重大事故対策 – フィルタ付きベント装置使用後の汚染による被ばく –

論点No.106

フィルタ付きベント装置からの線量率評価条件

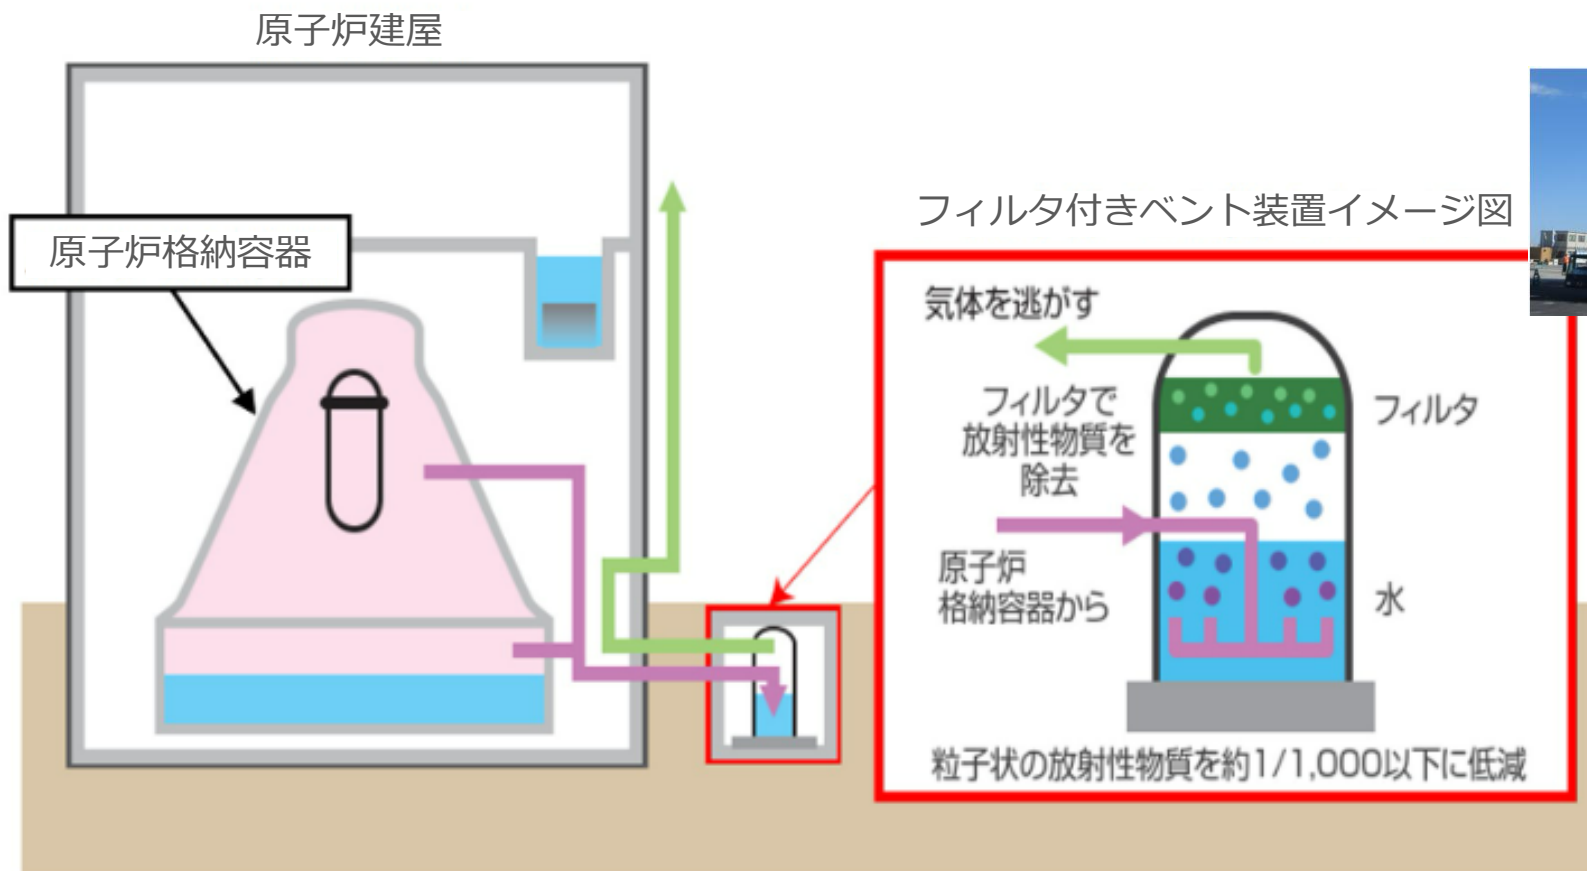
フィルタ付きベント装置は、使用すると装置や配管が放射性物質で汚染されてしまいが、使用後に装置付近で作業する際の被ばく線量や、周辺の一般住民の被ばく線量はどの程度と評価しているのか。

装置や配管の周囲に十分な厚さのコンクリート遮へい壁を設けることにより、ベント実施直後でも作業員の被ばく線量率は1mSv/h以下に抑えられること、また、周辺環境への影響は十分小さいと評価していることを確認。

- フィルタ付きベント装置によるベント実施に伴う作業において、装置や配管に最も接近する作業場所における被ばく線量率を右表の条件により評価。
- 装置や配管と作業場所の間には十分な厚さの遮へい壁が設置されており、装置や配管の線量が最大となるベント実施直後でも作業場所の作業員の被ばく線量率は1mSv/h以下と評価。
- 一般公衆においては、遮へい壁の線量低減効果に加え、装置や配管から周辺監視区域（立入を管理している区域）境界までの最短距離は400m以上あり、距離による線量低減効果（1/10,000以下）もあるため、周辺環境への影響は十分小さくなる。
